Diagnostic Trégor Bicyclette des aménagements au port de Perros-Guirec

Ce diagnostic a été élaboré par une équipe de 8 adhérents de l'association Trégor-Bicyclette suite à une observation sur site le vendredi 24 janvier 2025.

Esplanade - jonction avec le Quai de la Douane

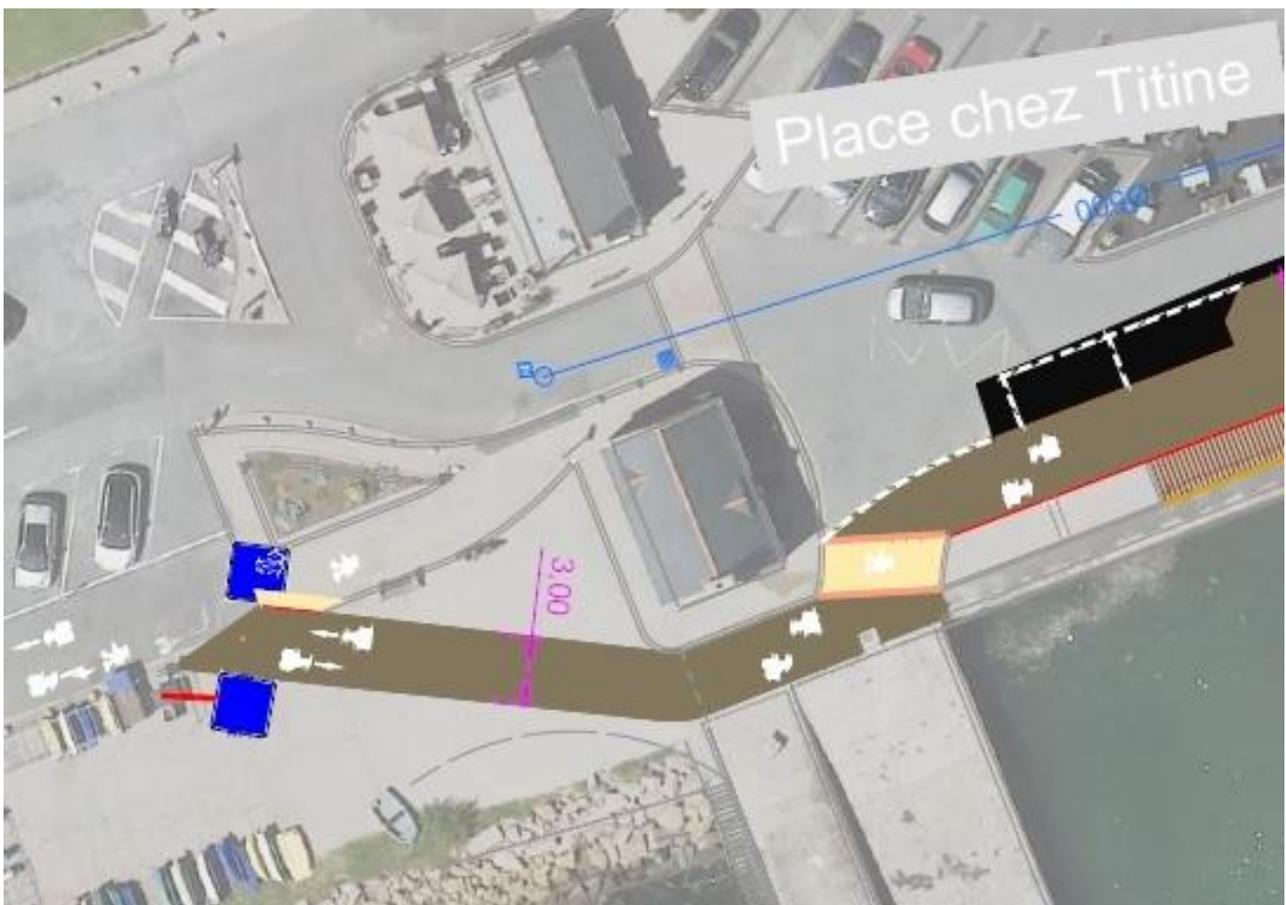
Les cyclistes qui arrivent de l'esplanade via la voie verte découvrent le "tourne à droite" au dernier moment car il est peu visible étant derrière un rack d'annexes et un container en bois. Le cheminement naturel des vélos est, en outre, entravé par une borne en granit rose basse et donc peu visible et donc accidentogène.

Cet aménagement ne correspond d'ailleurs pas aux plans qui avaient été présentés au Copil fin 2024, et qui sont disponible sur le site de la mairie.

Manque de fluidité et borne accidentogène.

Sur le plan initial, on voit que la connexion avec la voie verte était prévue beaucoup plus fluide.

P1	Enlever la borne accidentogène en granit.
P2	Sur la voie verte, ajouter une signalisation en amont pour indiquer le tourne à droite, et ajouter un panneau bleu “début de piste cyclable” (C113)

Quai Philippe - entrée

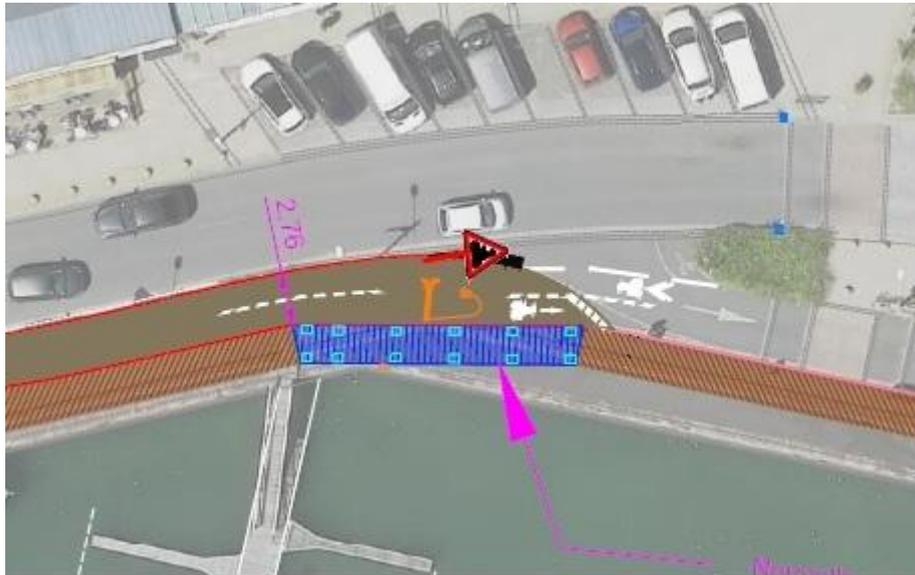
Lorsque nous avons fait le diagnostic, il n'y avait aucune signalisation horizontale ou verticale. L'aménagement est encore en cours.

Au moment du diagnostic, l'entrée du Quai Philippe n'avait manifestement pas encore été traitée.

Pour info: voici comment se présente l'entrée de la cale Philippe sur les plans.

P1	Le passage des cyclistes doit pouvoir se faire en sécurité par rapport aux véhicules entrant sur le Quai Philippe.
P2	La piste cyclable doit être bien marquée. Comme c'est une piste longeant une route ayant la priorité, suivant le code de la route, la piste devrait garder la priorité par rapport aux véhicules entrant sur le quai.
P2	Il faudra des pictos vélo au démarrage de la piste pour que les piétons ne la confondent pas avec un trottoir.

Quay Philippe - traversée et entrée en venant du Linkin

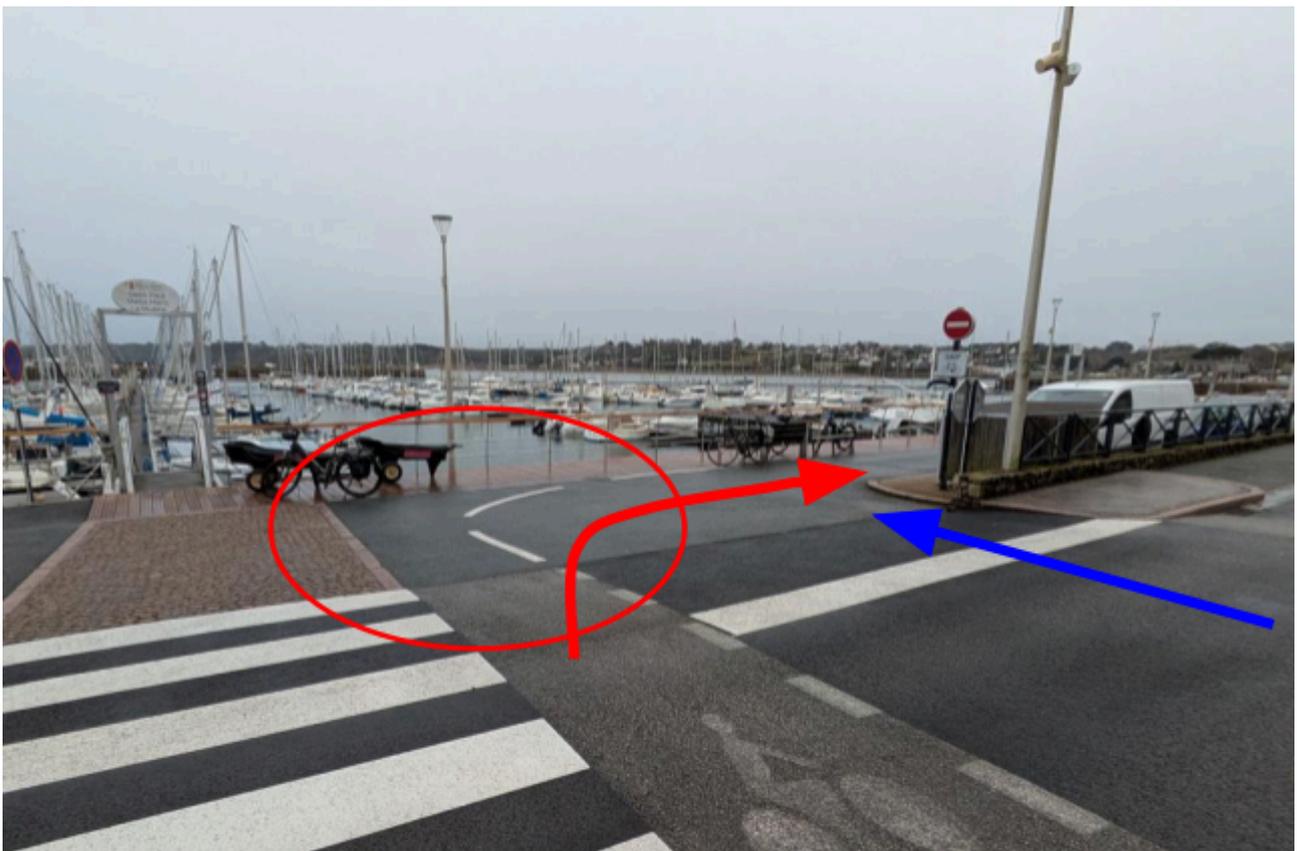
Venant du Linkin, la bande cyclable ayant remplacé les stationnements est bien visible et bien large. En arrivant au niveau de la traversée, l'intention de l'aménagement est claire : ralentir les cyclistes avec un virage serré et leur donner une visibilité sur le trafic de part et d'autre pour être en sécurité. Il n'est pas encore posé, mais il devrait y avoir un poteau "cédez le passage" pour les vélos, l'embase est visible.

Côté port, la situation est assez surprenante : il y a une bande de peinture blanche discontinue exactement dans le prolongement de la voie cyclable traversant la route (on le voit bien sur la photo ci-dessous). Cette bande blanche ne concerne pas les cyclistes, elle est là pour amener au stop les véhicules sortant du Quay Philippe. Mais du point de vue des cyclistes, **on dirait vraiment que la piste cyclable se poursuit sur le platelage en bois**. Les cyclistes se trouvent alors à gauche des véhicules qui arrivent sur le stop, alors qu'au contraire il leur faudrait se placer sur la droite.

La traversée des cyclistes (la bande avec pictogrammes vélo) pourrait être positionnée sur la droite du passage surélevé de manière à arriver sur la droite de la cale Philippe et donc sur la droite des véhicules qui en sortent (*voir la flèche en bleu*).

La signalisation emmène les cyclistes sur le platelage en bois, alors qu'il doivent aller sur la droite de la route !

P2	Il y a quelque chose à revoir pour indiquer aux vélos de se placer sur la droite au lieu de suivre la bande blanche en pointillé. Déplacer la bande cyclable (pictogrammes vélo + chevron) sur la droite du passage surélevé
----	--
